Číslo ZBV:	51
Název a evidenční číslo Stavby:	Modernizace silnice II/358, Litomyšl - Česká Třebová - N24190086b
Název stavebního objektu / provozního souboru (SO/PS):	Úpravy místních komunikací a chodníků, Litomyšl
Číslo SO/PS / číslo Změny SO/PS:	SO 111/08

§222 - Změnový list pro změny dle odst. (6)

AD 2020-09-09 ODVODNĚNÍ JIRÁSKOVO NÁM.

Věc: Pokyn Správce stavby (Pod-čl. 3.3 / Pod-čl. 13.3 OP/ZP)

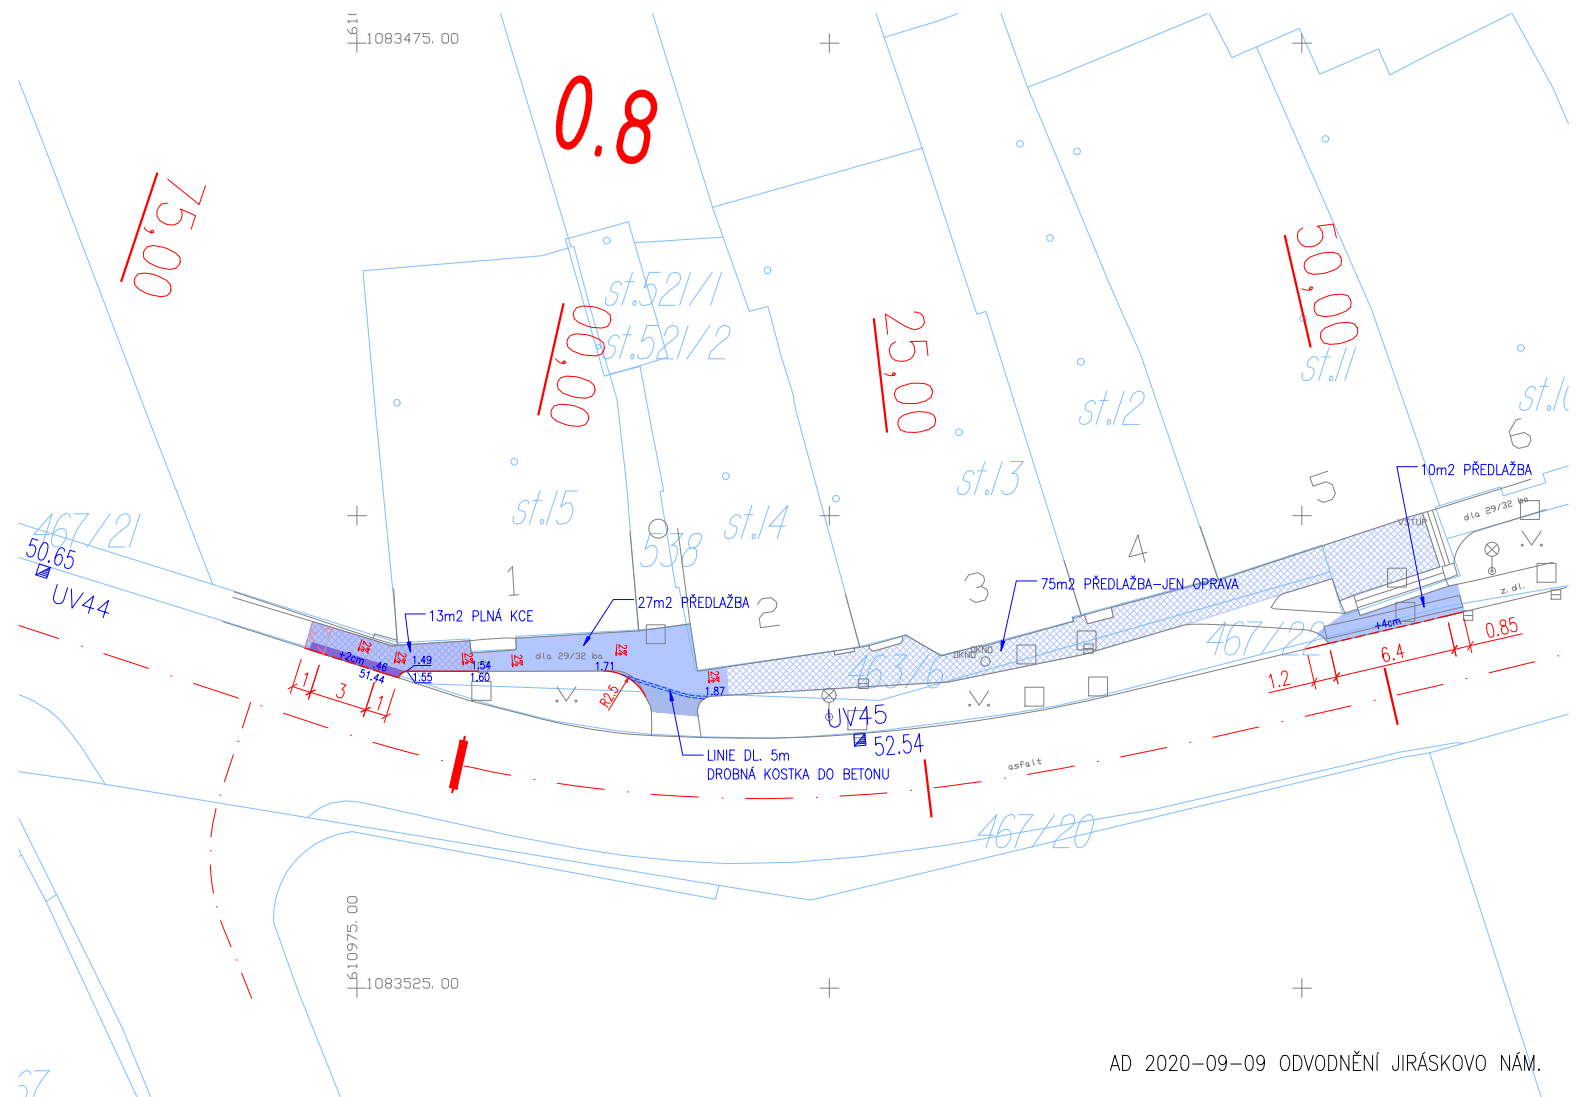
Konečným výsledkem jednání v této věci je vyhovění požadavku města Litomyšl na úpravu chodníku před objektem č. p. 1. Úprava měla podle požadavku spočívat ve změně spádování dlažby chodníku a ve snížení obruby chodníku za účelem zlepšení odtokových poměrů a odvodnění chodníku při intenzivních srážkách.

Současně byl v této věci požádán AD o předložení návrhu stavebně-technického řešení a Zhotovitel o zaměření předmětného úseku. V návaznosti na Zhotovitelem provedené zaměření AD předložil návrh dne 09.09.2020 a je součástí Přílohy č. 1 a 2 tohoto pokynu. Vedle úpravy spádování chodníku a snížení obrub AD navrhuje dále zrušení stávajících uličních vpustí v chodníku a mechanické zamezení otevírání kanalizačních šachet spodním tlakem vody. K tomuto návrhu AD se souhlasně vyjádřil TDS dne 11.09.2020 s tím, že o by se mělo jednat pouze o předláždění chodníku před předmětným objektem (cca 40 m²) bez celé konstrukce a dalších navrhovaných 75 m² a zvýšení nášlapné výšky obruby v km 0,852.

Na základě výše uvedeného tímto vydávám ve věci odvodnění Jiráskova náměstí v souladu s Pod-čl. 3.3 OP/ZP pokyn Správce stavby k provedení navržených změn tj. snížení obruby v cca km 0,793 a úpravy 30 m2 dlažby včetně zvýšení obruby v km 0,852.
